改善箇所説明図

改善の内容

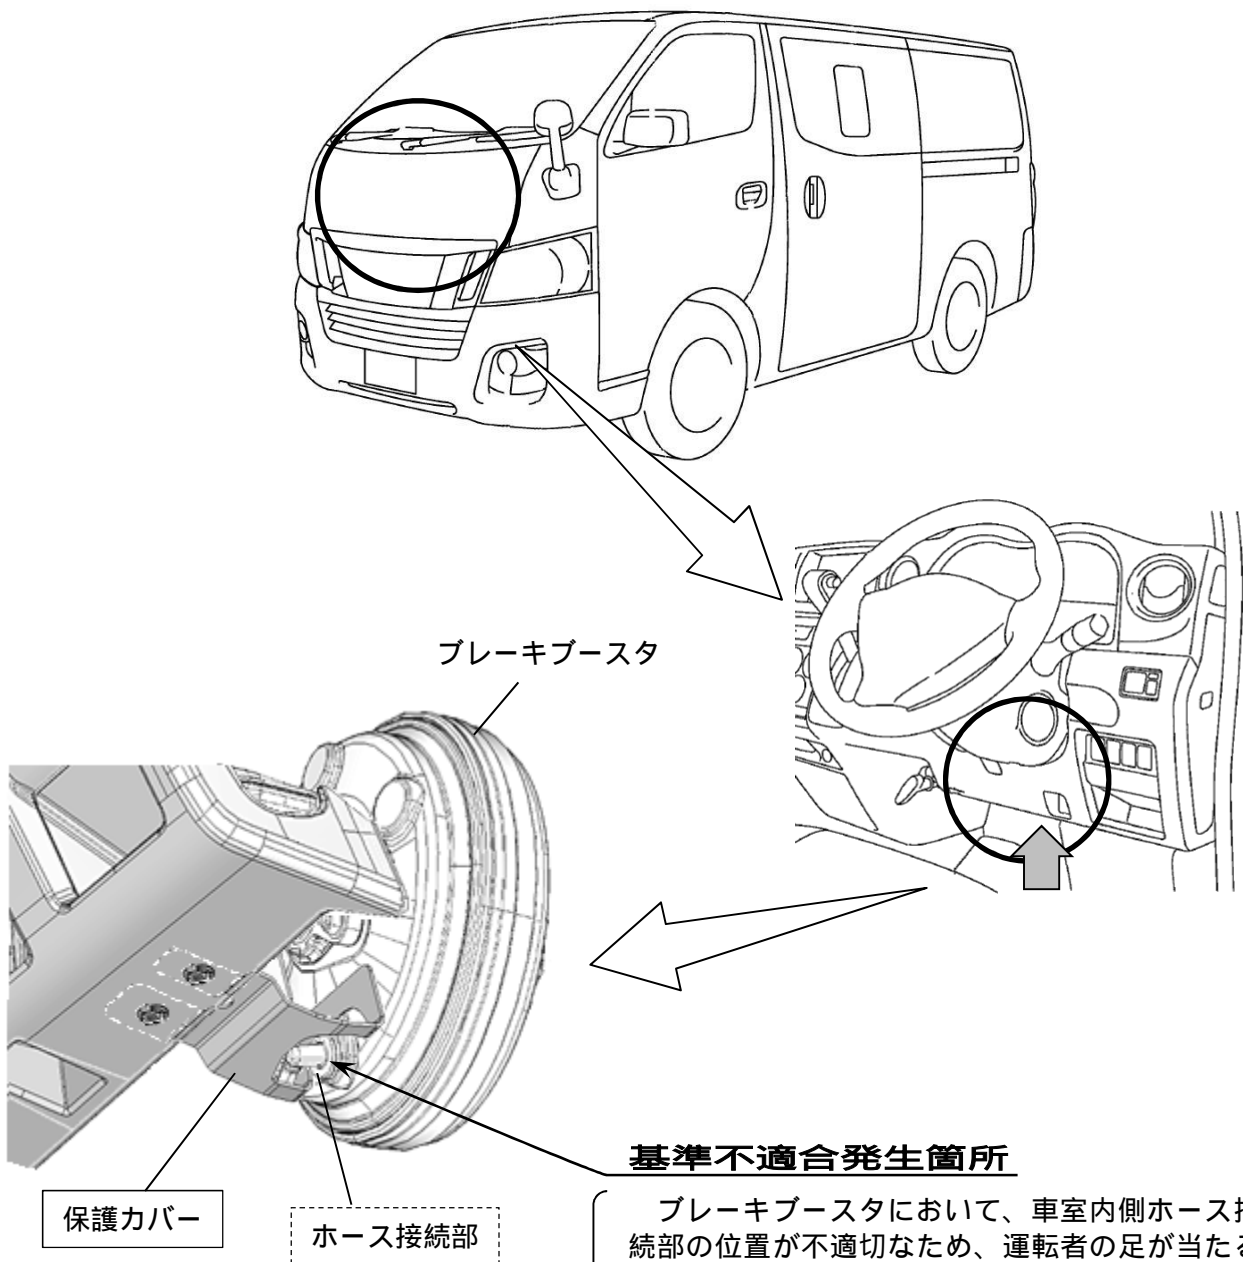
全車両、当該ブレーキブースタのホース接続部に保護カバーを組み付ける。なお、当該ホース接続部が外れかけている場合は適切に組み付ける。

識別：銀色のシールをモデルナンバープレートの右横に貼り付ける。
